Audi A8 / A8L / S8 シャーシスタビライゼーション コントロールユニットのプログラム改修

サービスキャンペーン通知日	2022年5月26日
不具合の内容	アクティブサスペンション装着車両に搭載されているシャーシスタビライゼーションコントロールユニットにおいて、プログラムが不適切なため、12V バッテリーが弱っている状態で始動すると、当該コントロールユニットへの供給電圧が低下することがあります。そのため、警告灯が表示されるとともに、機能が制限されるおそれがあります。
改善の内容	全車両、当該コントロールユニットのプログラムを対策プログラムに書き換えます。

不具合発生箇所

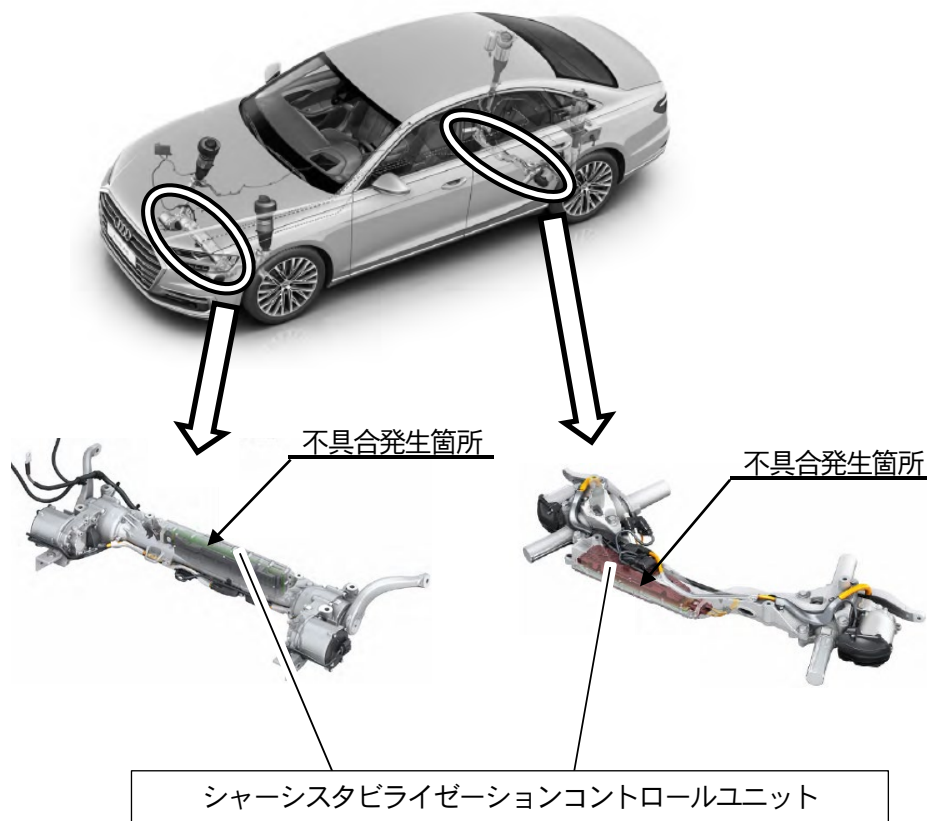
注： は、プログラムを更新する部品を示します。
